Information technique Technical information Información técnica	NT 142-01
Objet: Passage faisceau électrique Objet: Wiring harness fitting Objet: posicionamiento instalación eléctrica		Date/Fecha 28/07/2020

Motocyclette/Motorcycle/Motocicleta				
50 2T	125 2T	250/300 4T	250/300 2T	450/510 4T

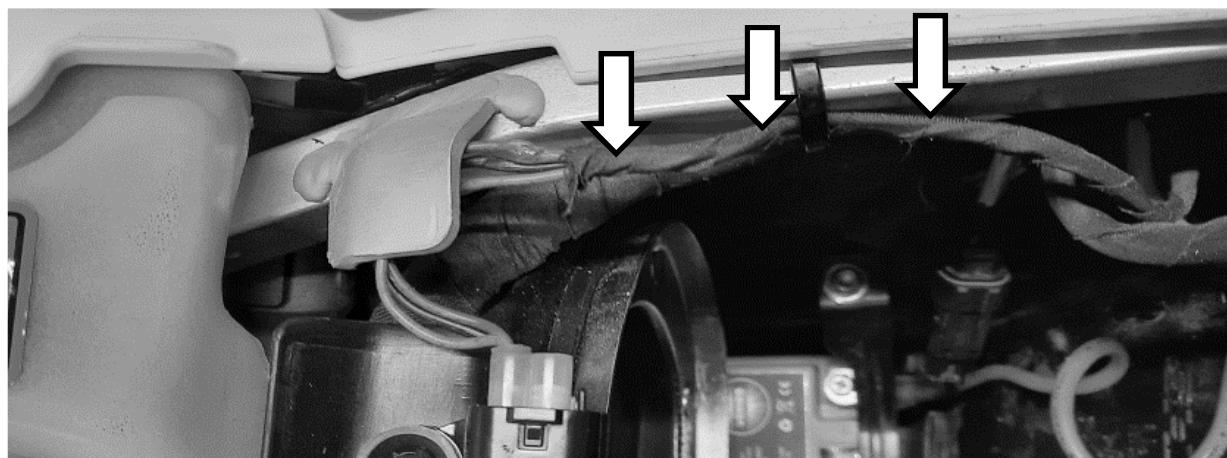
FR – Sur les modèles 250/300 4T 2021, un risque de sectionnement du faisceau électrique est possible. Pour cette raison, nous vous demandons de modifier son passage avant livraison du véhicule au client.

EN - On the 250/300 4T 2021 models, a risk of cutting the electrical harness is possible. For this reason, we ask you to modify its passage before delivery of the vehicle to the customer.

FR – En sortie de production, le faisceau du capteur tilt est positionné sur le côté du berceau arrière et peut être endommagé lors du positionnement de la selle.

EN - On leaving production, the tilt sensor harness is positioned on the side of the rear subframe and can be damaged when positioning the seat.

FR – Nous vous demandons donc de modifier le passage de sorte à ce que celui-ci soit positionné sur le dessous du berceau (voir image ci-dessous).

EN - We ask you to modify the passage so that it is positioned on the underside of the subframe (see image below).
